Verslag huishoudelijke elektrische installatie op laagspanning en zeer lage spanning

Referentie: 009-20261012-01	Datum controle: 12/10/2026
Keurder: 009

Eigenaar:	Onbekend	EAN-code:	Onbekend
Adres installatie:	Kroonstraat 28, 2300 - Turnhout	Nummer teller(s):	1sag1100168155
		Distributienetbeheerder installatie:	Fluvius
Datum uitvoering installatie:	☒ Vóór 01/10/1981 ☒ Tussen 01/10/1981 en 01/06/2020 ☐ Vanaf 01/06/2020		
Type:	☒ Wooneenheid ☐ Niet-huishoudelijk ☐ PV ☐ Batterij ☐ Laadpaal

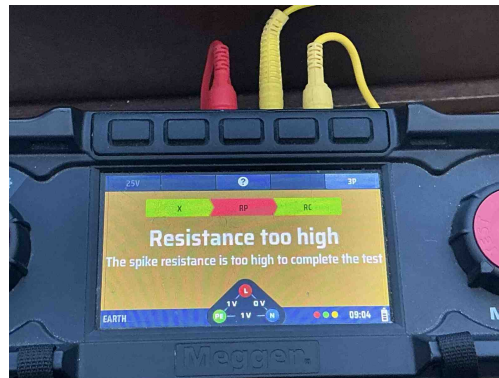
I01 - De waarde van de isolatieweerstand per kring dient tenminste 0,50 Mohm ($1000 \times U_{test}$) te zijn (Boek 1: 6.4.5.1).
Opmerking: 4 automaten nakijken

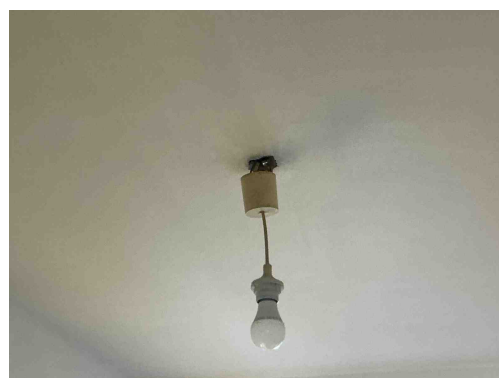
A05 - De waarde van de spreidingsweerstand van de aardverbinding is te hoog (Boek 1: 5.4.2).

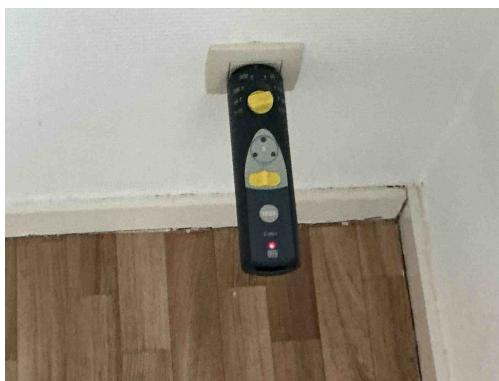
T21c - Het elektrisch materieel is niet geplaatst volgens de voorschriften van de fabrikant/ regels van goed vakmanschap. (Boek 1: 1.4.1.3) Oa armatuur niet degelijk bevestigd. Zie plaatsingsfiche fabrikant.

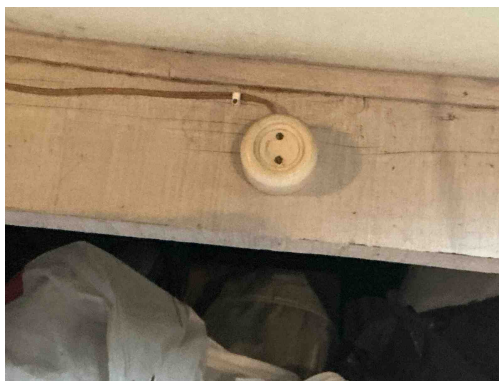
A16 - Er is geen continuïteit van de beschermingsgeleider van de contactdoos (Boek 1: 5.4.3.4).

Opmerking: Gelijkvloers, 1 verdiepingen,...

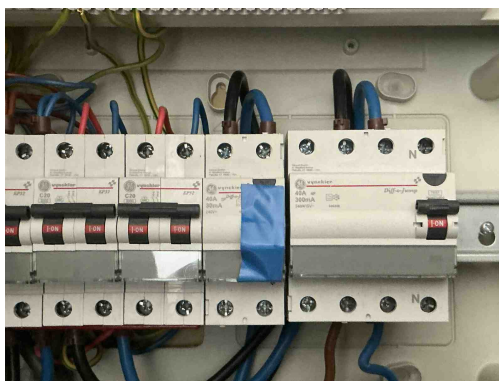
A20 - Er bevindt zich een contactdoos zonder beschermingsgeleider in de elektrische installatie. Deze is niet geplaatst achter een differentieelstroombeschermingsinrichting met grote (max. 30mA) of zeer grote (max. 10mA) gevoeligheid. (Boek 1: 8.2.1.b)

Opmerking: Zolder

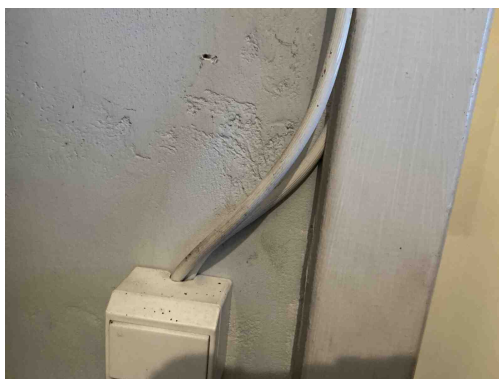
D05 - Er is geen ondergeschikte differentieelstroominrichting van maximum 30 mA geplaatst voor de beveiliging van de ruimte(n) die een badkuip en/of douche bevatten (Boek 1: 4.2.4.3).

Opmerking: Niet aangesloten

D26 - Er is geen ondergeschikte differentieelstroominrichting van maximum 30 mA geplaatst voor de beveiliging van wasmachine/afwasmachine/droogkast (Boek 1: 4.2.4.3.b).

Opmerking: Niet aangesloten

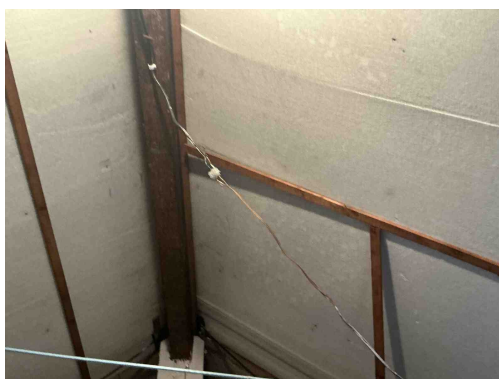
C38 - Het gebruikte kabeltype (snoerkabel) voldoet niet aan de specificaties die van toepassing zijn op voedingsleidingen voor vaste installatie (Boek 1: 1.4.2.1, 5.2.6.2).

Opmerking: Zolder

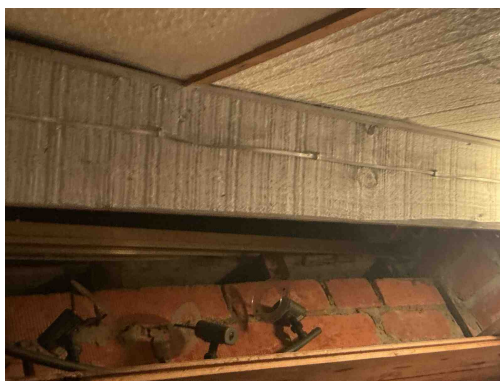
C26 - De verbindingen zijn niet gebeurd in borden, in aftakdozen, aan de klemmen van contactdozen, schakelaars of in de verlichtingstoestellen (Boek 1: 5.2.6.1).

C35 - Er zijn doorverbindingen gemaakt met lusterklemmen; er kon niet aangetoond worden dat deze klemmen geschikt zijn voor de aanwezige spanning, stroom en draadsectie en dat ze "CE" zijn (Boek 1: 1.4.2.1.).

C27 - Het gebruik van geleiders van het type VTLMb (côte-à-côte) is niet toegestaan (Boek 1: 1.4.2.1).

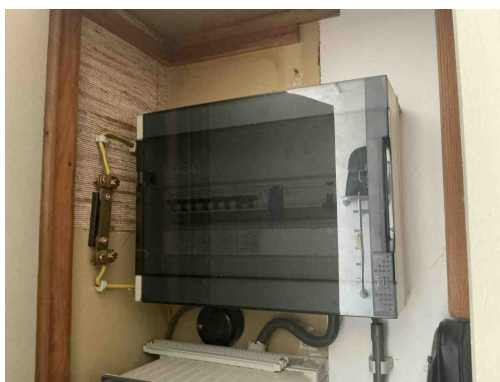
C27 - Het gebruik van geleiders van het type VTLMb (côte-à-côte) is niet toegestaan (Boek 1: 1.4.2.1).

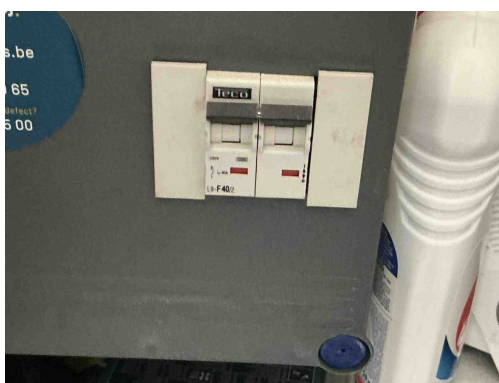
B17 - De voedingsspanning is niet op elk bord vermeld (Boek 1: 3.1.3.3).
